軟體重要通知

SW1A 型 Automation Organizer (WindO/I-NV4)

茲因 SW1A 型 Automation Organizer 內收錄的程式編輯用軟體 WindO/I-NV4 發生以下 1 件異常現象，請使用該軟體的顧客，確認下述的異常內容後，採取對策。造成困擾深感抱歉，敬請見諒。

圖 1-1 條件影響點處

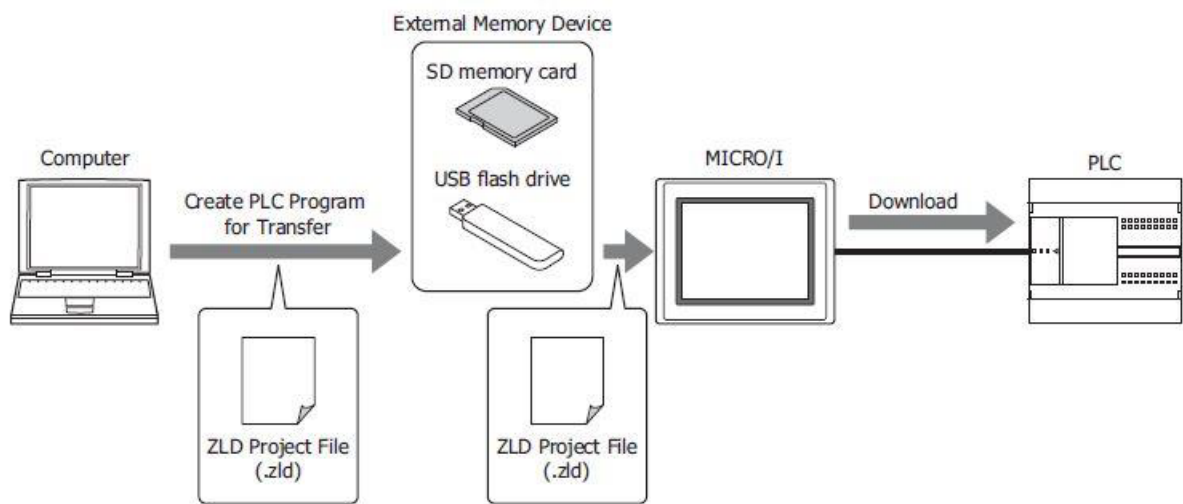
在 PLC 程式傳送功能中，將檔案較大的 ZLD 專案檔下載到 FC5A/4A 時，下載可能會失敗。

下載失敗的條件取決於以下三種組合。

1. 下載目標為 IDEC PLC FC5A/4A 型【下圖中的 (1)】。
2. 要下載的 ZLD Project File 超過 50kByte【下圖中的 (2)】。
3. IDEC PLC FC5A/4A 型的通信埠中的維修通信的[Receive timeout]設定值小於 800 毫秒【下圖中的 (3)】。

無暫時的對策。請按照本通知函第一頁所記載的對應方式作為永久對策。
